Projet photovoltaïque - commune de Gueugnon (71)

**Mémoire en réponse à l'avis de la Mission Régionale
d'Autorité environnementale de Bourgogne-Franche-
Comté N °BFC-2023-3606 du 05 janvier 2023**

Demande de permis de construire PC 0712 3022 P0017

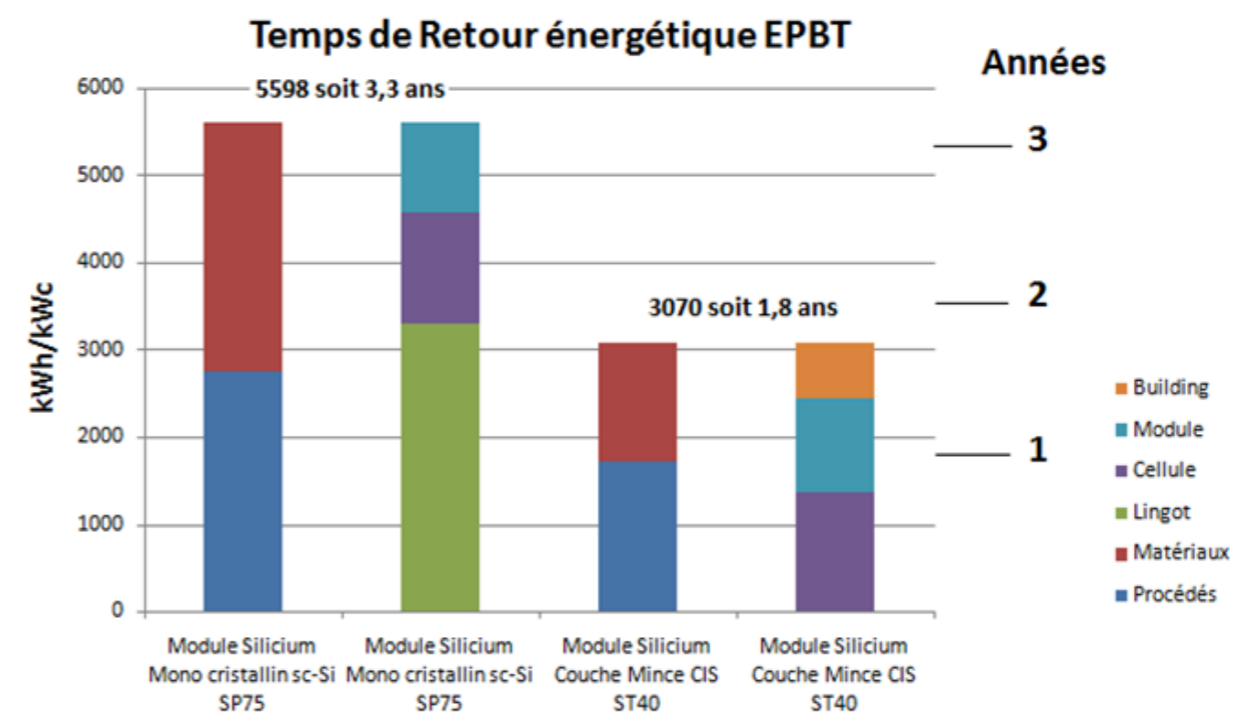
La MRAe recommande de détailler le calcul du bilan des émissions de GES et du temps de retour énergétique, en tenant compte de l'ensemble des étapes du cycle de vie du projet, dont la technologie des cellules et le type de flotteurs, et d'explicitier les mesures spécifiques mises en œuvre pour améliorer son empreinte carbone.

Le bilan précis des émissions de GES n'est à ce stade pas quantifiable car les technologies retenues ne sont pas définitivement fixées. Néanmoins, les chiffres sur le CO2 indiqués en page 199 de l'étude d'impact donne un premier aperçu des effets positifs du projet sur cette thématique.
